OPPDRA�	Mongstad - Energitunnel og oppdrettsanlegg på land - Reguleringsplan (10221829-01)	DOKUMENTKODE	10221829-01-PLAN-NOT-06
EMNE	Endringsnotat – 1. gongs handsaming	TILGJENGELIGHET	Åpen
OPPDRA�SGIVER	Mongstad Eiendomsselskap AS	OPPDRA�SLEDER	Christian Frønsdal
KONTAKTPERSON	Kjell Kallestad Stople	SAKSBEHANDLER	Lennart Falkenberg-Arell
KOPI	Mongstad Eiendomsselskap AS	ANSVARLIG ENHET	Multiconsult ASA

1 Grøn omstilling på Mongstad - endringsnotat – 1. gongs handsaming

Figur 1. Sort stipla strek viser planområdet som vart varslet til oppstart i brev datert 19.01.21. Utviding av planområdet er vist med rød stipla strek.

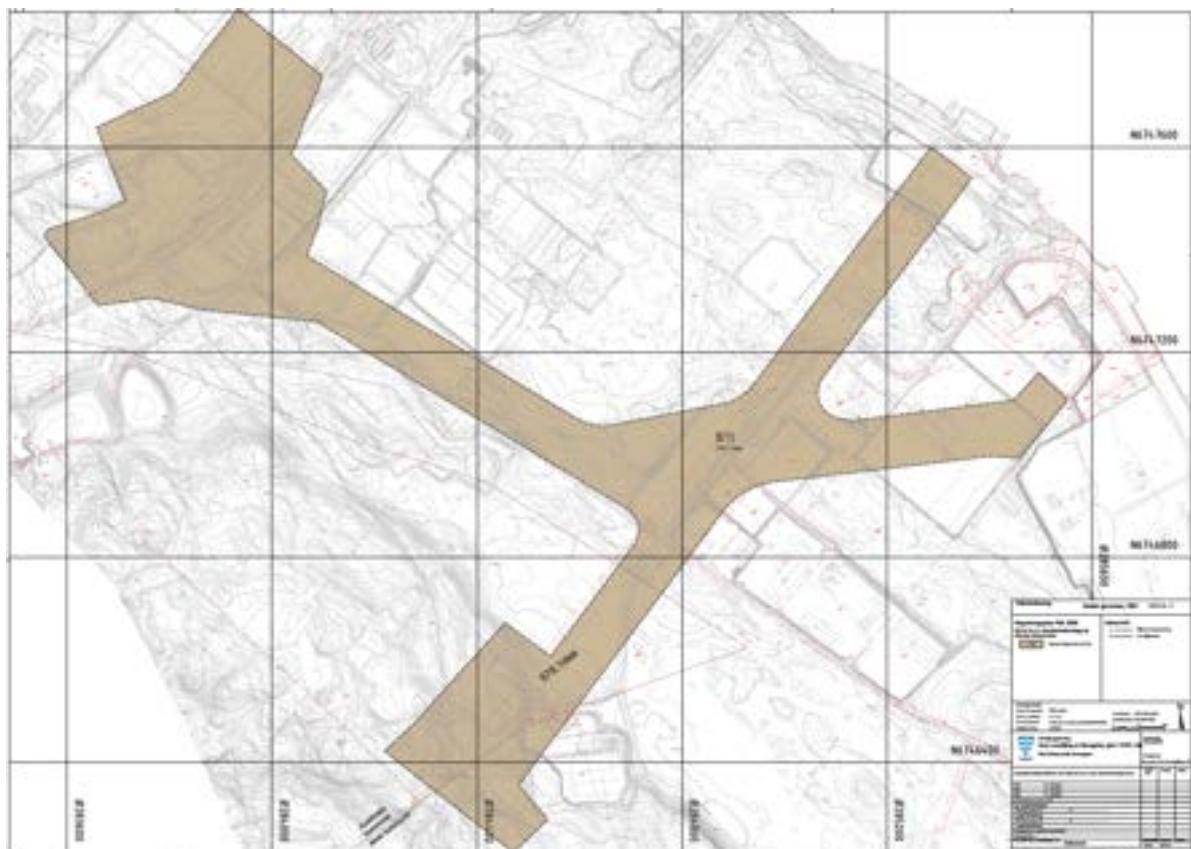
Gjennom dialog med Equinor er det i etterkant av innlevering av planframlegget til kommunen, foretatt ein optimalisering av tunnelinnslag for energitunnel mot raffineriet vest i planområdet. Dette medfører behov for utviding av planområdet i vertikalnivå 1 (under bakken). Det er også behov for utviding av planområdet ved transformatorstasjonen for å kunne ta høgde for oppkopling mot transformator-anlegget utan risiko for negativ påverknad. Dette har medført behov for utviding av planområdet i vertikalnivå 1 (under bakken). Utviding av planområde er avtalt med Alver kommune, kan takast som begrensa varsling til berørte heimelshavere og høyningsinstansar. Begrensa varsling er sendt ut 29.04.21 med høyningsfrist 14.05.21 (vedlagt).

Varslingskartet som sendes på begrensa varsling til berørte naboor og høyringsinstansar ser slik ut:
